# 柏崎刈羽原子力発電所における津波評価

【ご指摘事項 及び 確率論的津波ハザードについて】

平成 28年 1月 29日

東京電力株式会社

# 1. 1 取水路水位変動評価（防波堤なし）に関する補足

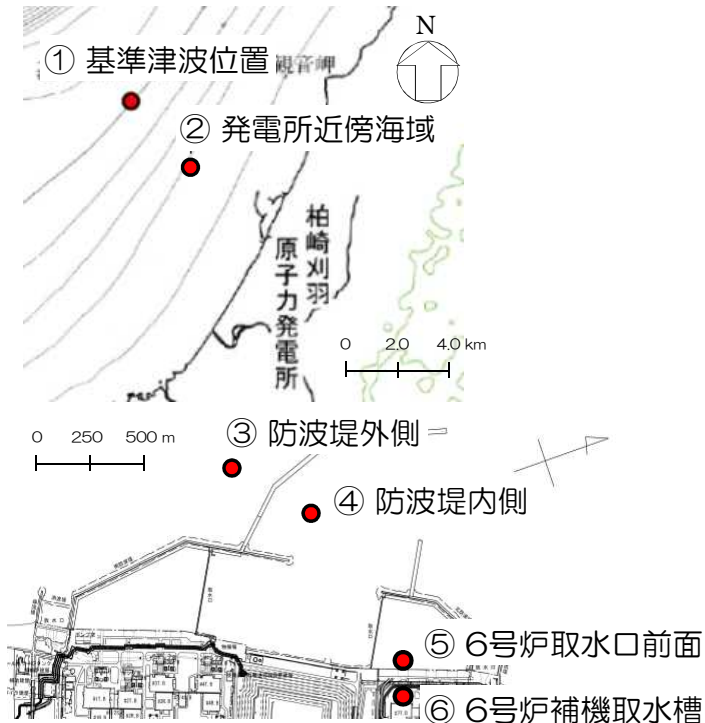
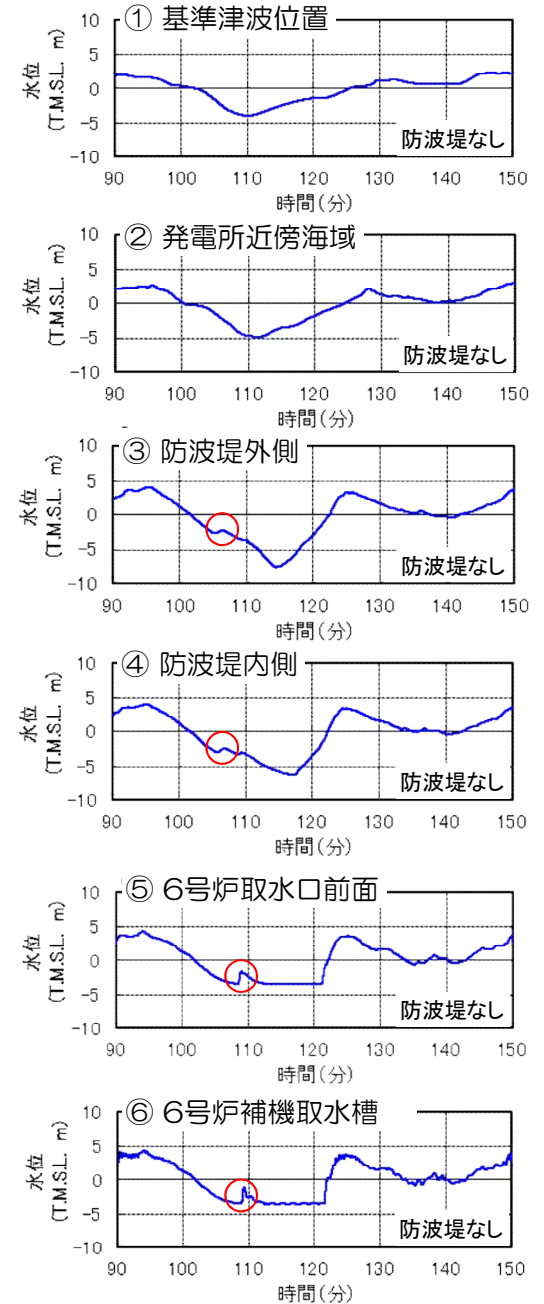
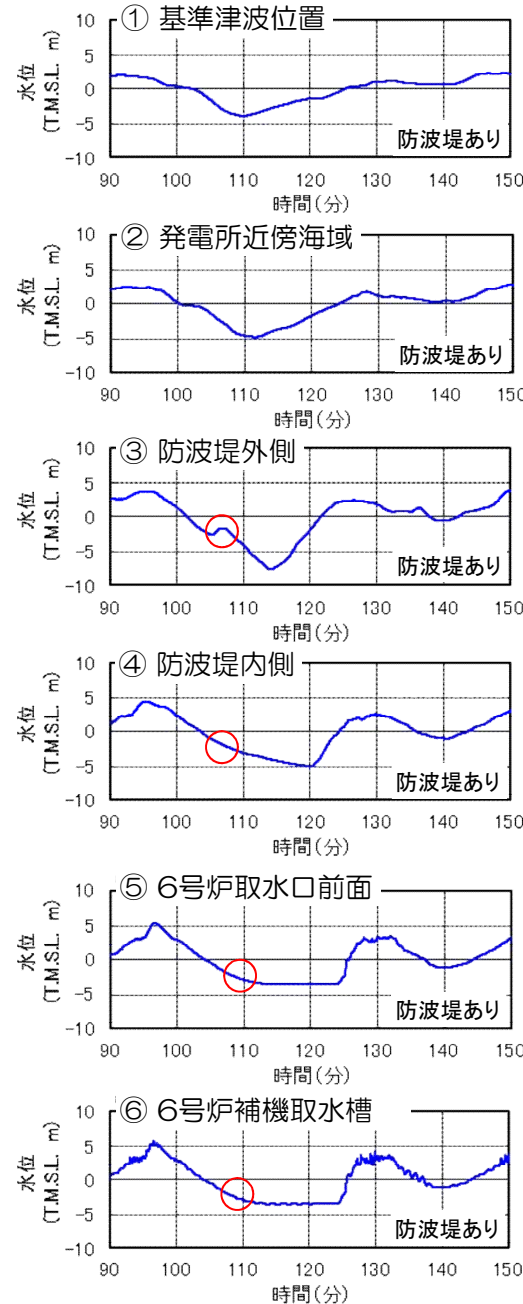
No.	H27.12.11 審査会合 コメント
1	防波堤がないケースの取水路水位変動評価（下降側）において、貯留堰を下回る時間帯に認められる水位変動について考察すること。

- 防波堤がないケースの取水路水位変動評価において、貯留堰を下回る時間帯に認められる比較的短周期の水位変動（○）の発生要因について検討した。
- 防波堤あり／なしのケースにおける各地点の時刻歴波形を確認した結果、防波堤の外側（③）において同様な水位変動成分が確認された。
- 防波堤があるケースでは、防波堤によって内側の港湾内から補機取水槽（④～⑥）にその水位変動成分は伝播していないのに対して、防波堤がないケースでは、そのまま補機取水槽まで伝播したと想定される。

SD-5, SD-2,3の比較（左：土塊移動状況，右：地すべり・海底地形）

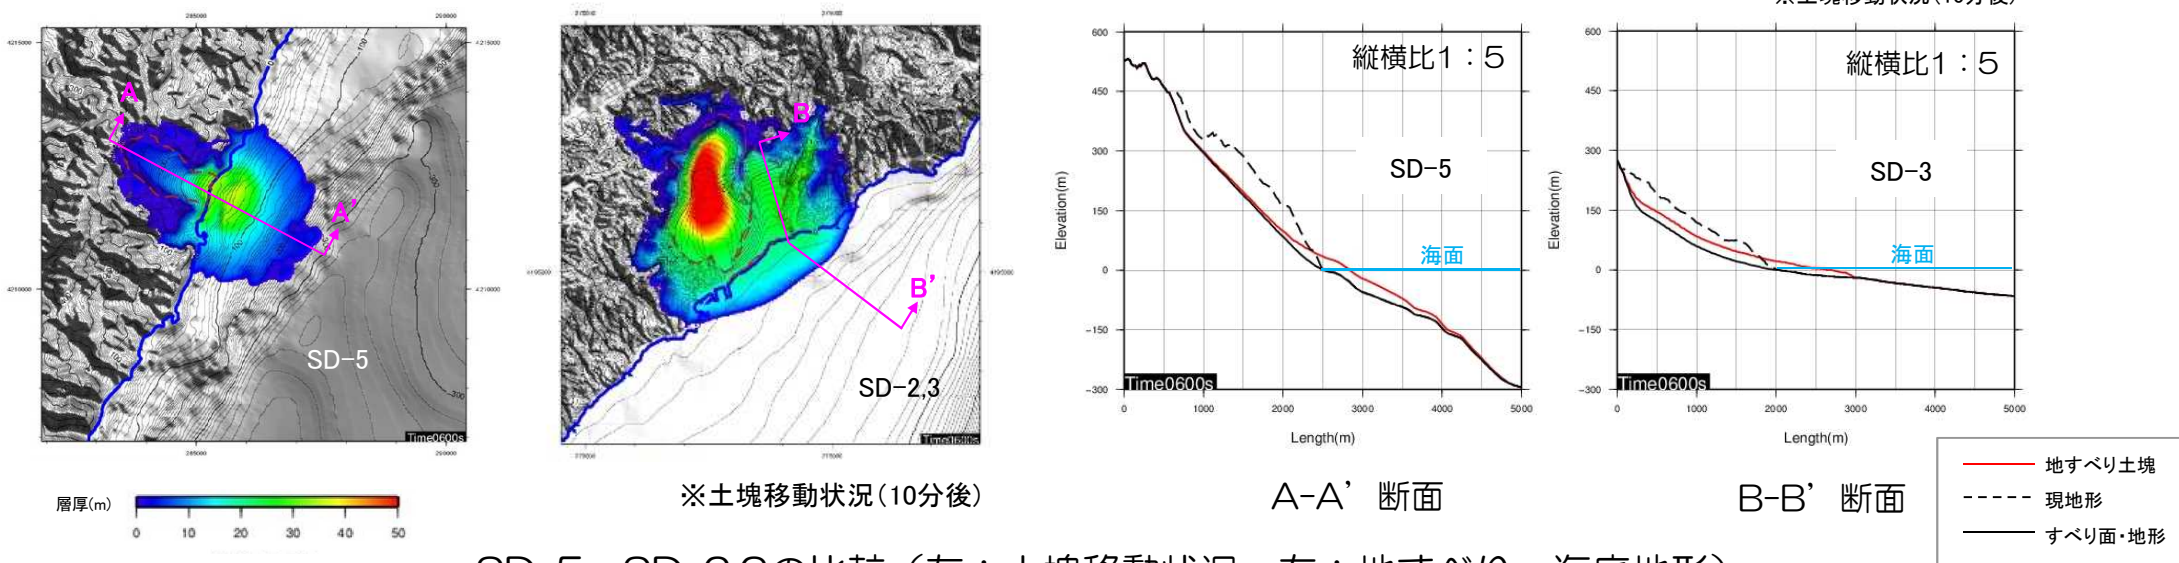
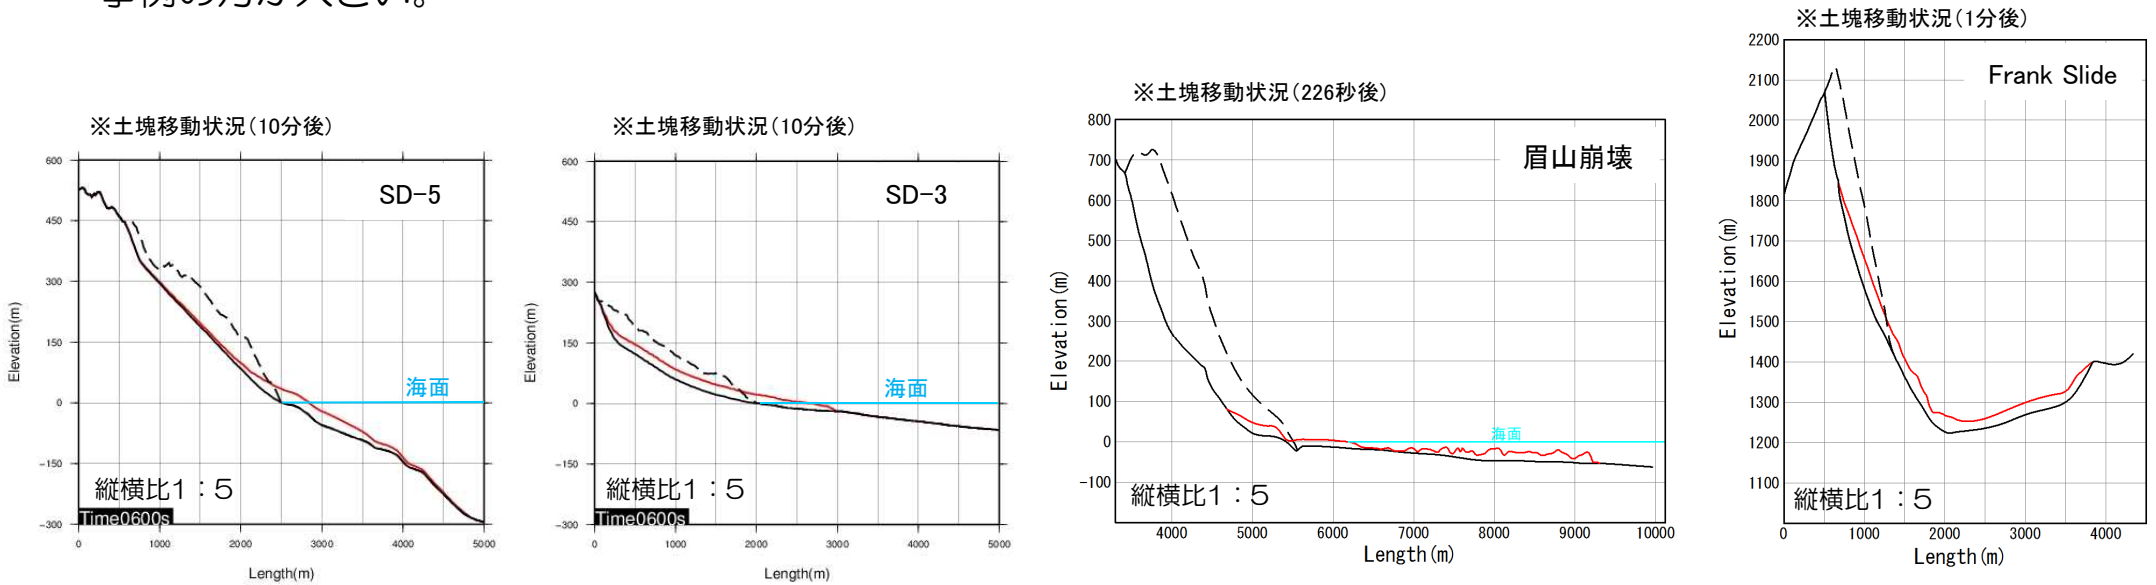
No.	H27.12.11 審査会合 コメント
2	陸上地すべり評価において、SD-2,3の取水口前面水位がSD-5より低くなる要因について、さらなる考察を行うこと。また、評価に用いている数値シミュレーション手法の妥当性について説明すること。

- SD-5より発電所に近いSD-2,3の取水口前面水位が低くなる要因について検討した。
- SD-5の地すべり土塊はSD-2,3より小さいものの、すべり面や海底地形の勾配、水深がSD-2,3より大きく、海域へ突入する土塊量、移動速度や範囲が大きいことが、SD-5の方が取水口前面水位が高くなる要因であると考えられる。

地すべり土塊量 ( $\times 10^6 \text{ m}^3$ )		すべり面 勾配( $^\circ$ )	海域部突入量 ( $\times 10^6 \text{ m}^3$ )	1号炉取水口前面水位(m) (内数値は平均潮位T.M.S.L.+0.26m を除いた水位変動量)
SD-5		91		12	69	1.52(1.26)
SD-2,3	SD-2	206	258	4	32	0.64 <sup>*</sup> (0.38)
	SD-3	52		6

## まとめ

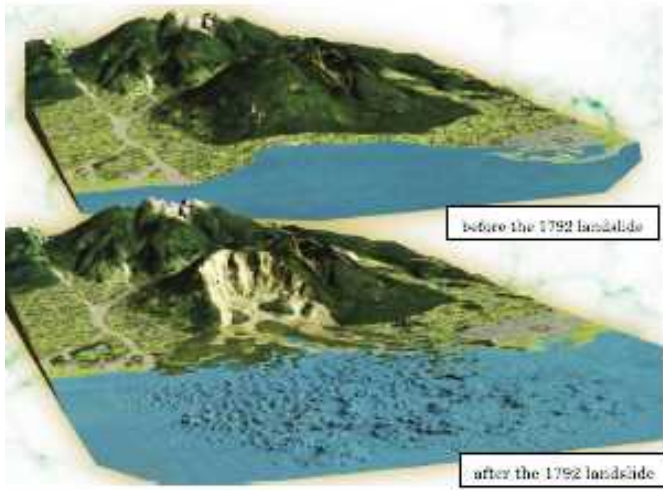
No.	H27.12.11 審査会合 コメント
2	陸上地すべり評価において、SD-2,3の取水口前面水位がSD-5より低くなる要因について、さらなる考察を行うこと。また、評価に用いている数値シミュレーション手法の妥当性について説明すること。

- SD-5より発電所に近いSD-2,3の取水口前面水位が低くなる要因として、地すべり地形や海底地形、崩壊土砂の突入量や移動速度等について比較・検討した。その結果、SD-2,3と比較してSD-5の方が、地すべり面や海底地形の勾配、崩壊土砂の海域への突入量や移動速度等が大きいことが主な要因であると考察した。
- 複数の方法を用いて総合的に評価することにより安全側の判断がなされていることを確認するため、二層流モデルに基づく手法に加え、Watts他に基づく手法による水位評価を実施した。その結果、取水口前面水位は二層流モデルに基づく手法より小さく、SD-5とSD-2,3の潮位を除いた水位変動量の相対関係は大きく変わらないことから、数値シミュレーション手法は妥当であると評価した。

1号炉取水口前面水位(m) (内数値は平均潮位T.M.S.L.+0.26m を除いた水位変動量)	
	二層流 モデル	Watts他
SD-5	1.52 (1.26)	0.51 (0.25)
SD-2,3	0.64 (0.38)	0.34 (0.08)
